# 泊発電所 3号炉 耐津波設計方針について (津波防護対策に係る指摘事項回答)

令和5年5月15日  
北海道電力株式会社

## 2. 審査会合指摘事項に対する回答（指摘事項 230202-01）

図1 1号炉放水路状況（2023年2月）

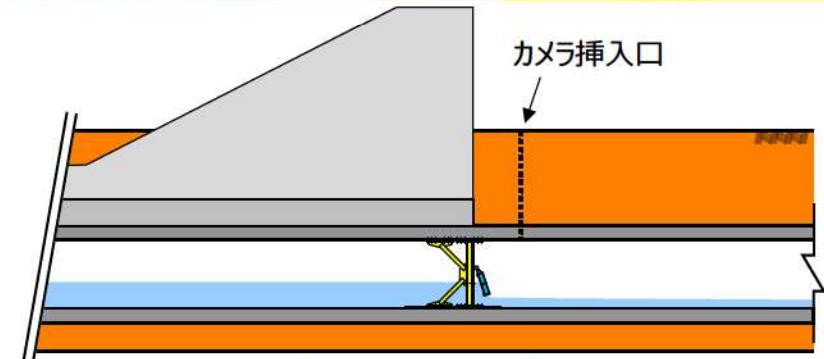
1号及び2号炉放水路逆流防止設備のフラップゲートについて、貝等の海生生物の付着の影響、異常検知の方法及び保守管理の内容を示した上で、フラップゲートが津波時に確実に動作することを説明すること。

- 1号及び2号炉は現在プラント停止状態で循環水ポンプは停止中（逆流防止設備が運用される条件と同様）であり、1号及び2号炉の放水路の至近の定期点検時における調査結果では、前回定期点検後からの新たな貝等の付着は確認されていない。
- 放水路に設置する逆流防止設備の開口部は1.0m×1.0mであり、水路の断面縮小に伴い逆流防止設備の開口部の流速が増大するため、逆流防止設備設置前より海生生物が付着しにくい環境となる。
- また、循環水ポンプ停止中において放水路内を流下する海水は、主として原子炉補機冷却海水であり、原子炉補機冷却海水系には海生生物の成長による機器の閉塞を防ぐ目的で、地元との安全協定の範囲内で次亜塩素酸ナトリウムを注入しており、海生生物の成長が抑制される水質環境となっている。
- 従って、逆流防止設備開口部に海生生物が付着し成長することは考えにくく、**加えて逆流防止設備設置後も従来と同様に放水路の定期的な点検清掃を継続することから**、逆流防止設備が海生生物により閉塞する可能性は低い。

図2 1号及び2号炉取水系断面（ポンプ取水可能最低水位）

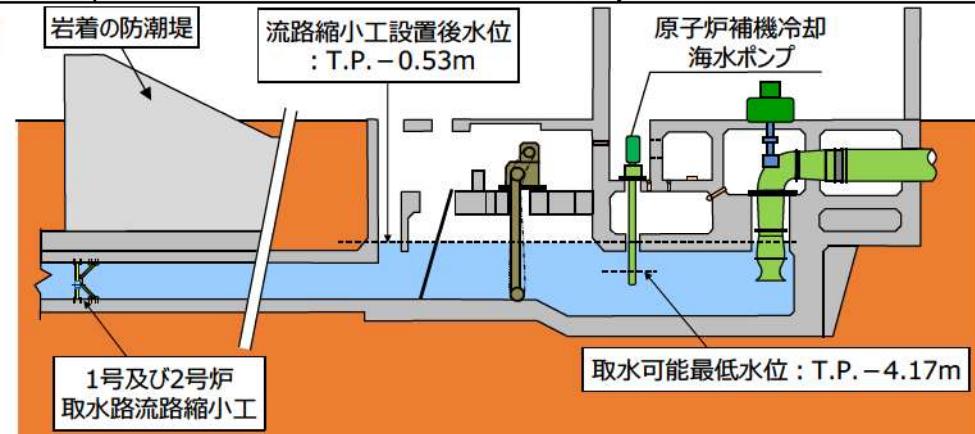
防潮堤を除く津波防護対策（例えば、流路縮小工、原子炉補機冷却海水放水路内へのコンクリート充填及び配管敷設、既設立坑の上部開口部のコンクリートによる閉塞等）が既設の施設の機能に与える悪影響について、既設の施設が本来有する機能を明確にした上で説明すること。

- 下表のとおり、取水路へ設置する流路縮小工により、抵抗（損失）が増加し、1号及び2号炉の原子炉容器に燃料が装荷されていないプラント停止状態における取水ピットポンプ室水位は約0.4m低下するものの、原子炉補機冷却海水ポンプの取水可能最低水位に対して十分余裕があることから、**原子炉補機冷却海水ポンプ4台運転時の取水機能への影響はない。**
- 津波を想定した場合、引き波時に原子炉補機冷却海水ポンプの取水可能水位以下まで潮位が下がる可能性があるが、使用済燃料ピットの水温が保安規定上の制限値に到達するまでの期間は、放熱等による影響を無視した断熱状態での保守的な評価条件においても、1号炉で約5日、2号炉で約4日と十分な余裕があり、津波が収束した後に、安全を確認してから運転させることにより、保安規定上の制限値に到達することなく、取水機能を回復できることを確認している。なお、自主対策として貯留堰が設置されているため、直ちに原子炉補機冷却海水ポンプの運転に対して影響はない。（1号及び2号炉の新規制基準適合性審査において基準適合性をご説明する。）
